OGGETTO: Decreto prot. DVA_DEC-2011-0000139 del 05/04/2011 di Autorizzazione integrata ambientale per l'esercizio dell'Impianto Turbogas Enel Produzione S.p.A. di Camerata Picena (AN) - Attuazione Piano di Monitoraggio e Controllo

Allegato 1 - Schema refe fognaria impianto TG di Camerata Picena con indicazione della nuova ubicazione proposta per il pozzetto d'ispezione B

CENTRALE DI CAMERATA PIACENZA
 SEZ. CP1-CP2-CP3-CP4
 IN CICLO APERTO

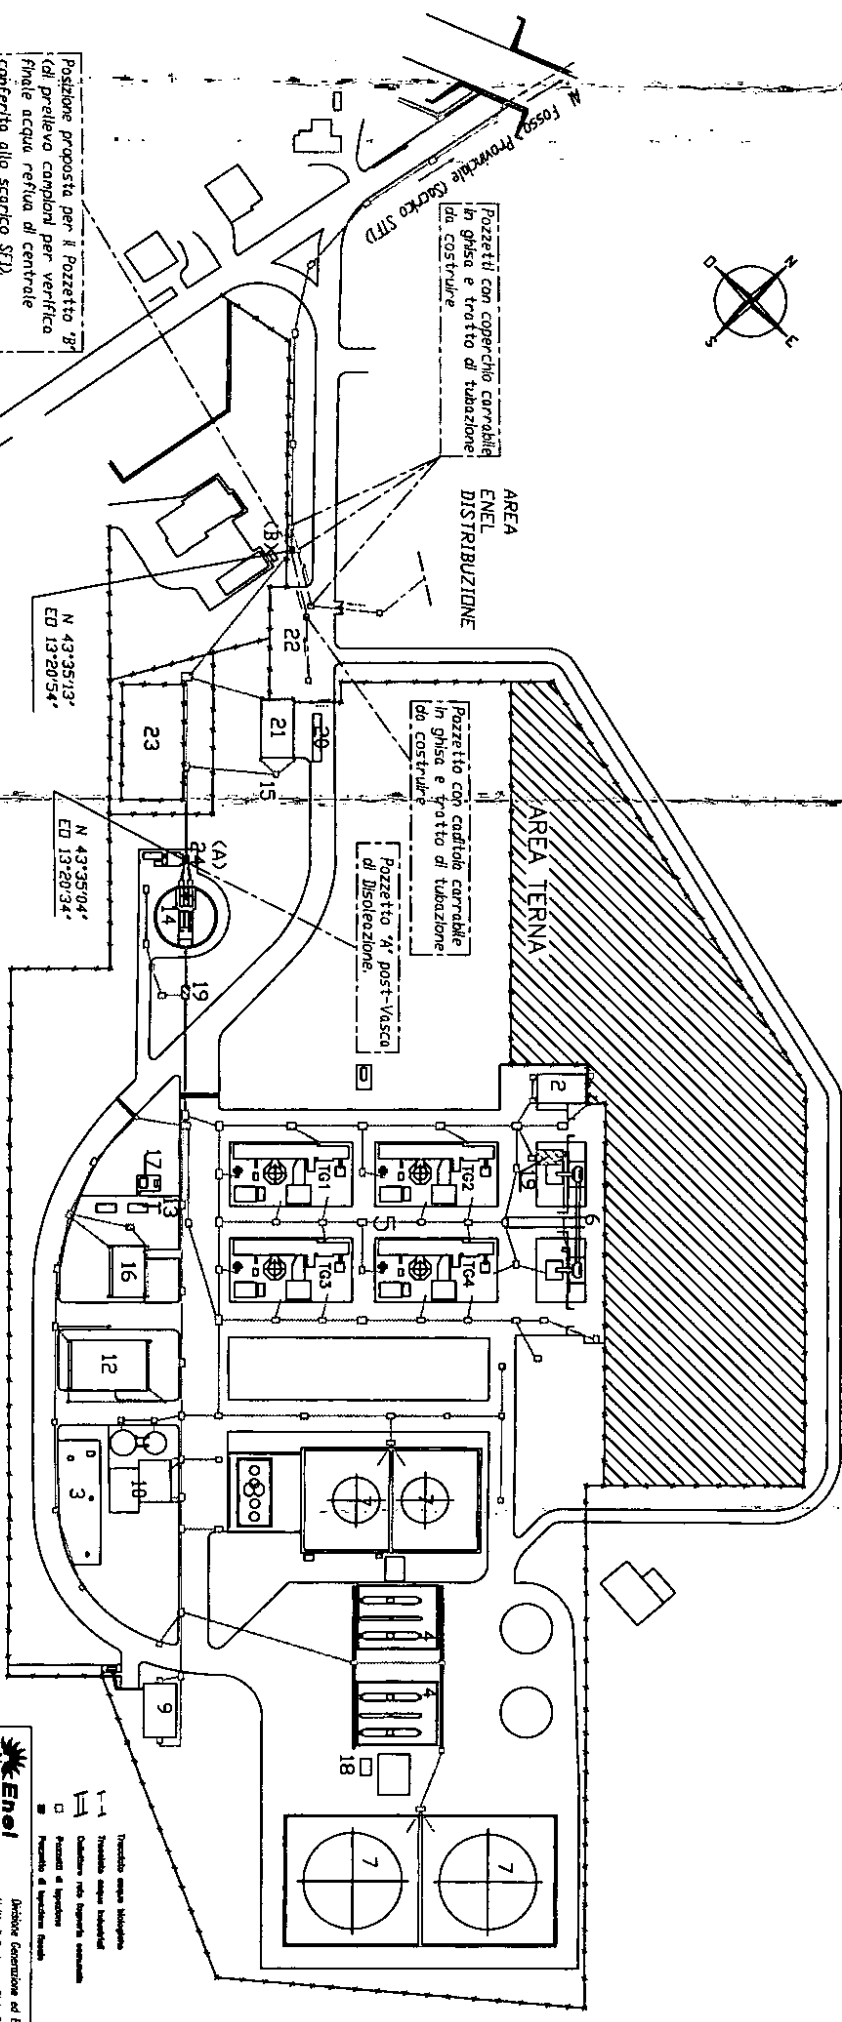
- consentire la collocazione del sopra citato pozzetto fiscale B lungo il collettore finale, entro il recinto dell'impianto (vedi ubicazione indicata nella Planimetria - allegato 1) invece che proprio nell'immediata corrispondenza del medesimo scarico SF1;
- modificare il PMC per quanto riguarda il posizionamento del punto di controllo presso il nuovo pozzetto fiscale B anzidetto, di cui si forniscono le coordinate geografiche (N 43° 35' 13" ; EO 13° 20' 54").

Con riferimento alla documentazione fornita in sede di istruttoria ed acquisita dal **Parere Istruttorio Conclusivo** al punto 4.7 "**Impianto di trattamento acque reflue , scarichi idrici ed emissioni in acqua**" si invia il nuovo schema fognario nella configurazione prevista a valle delle modifiche che saranno introdotte (allegato 1).

Posizione proposta per il Pozzetto 'B' (dai prelievi campali per verifica finale acqua reflua di centrale conferita allo scarico SFD).
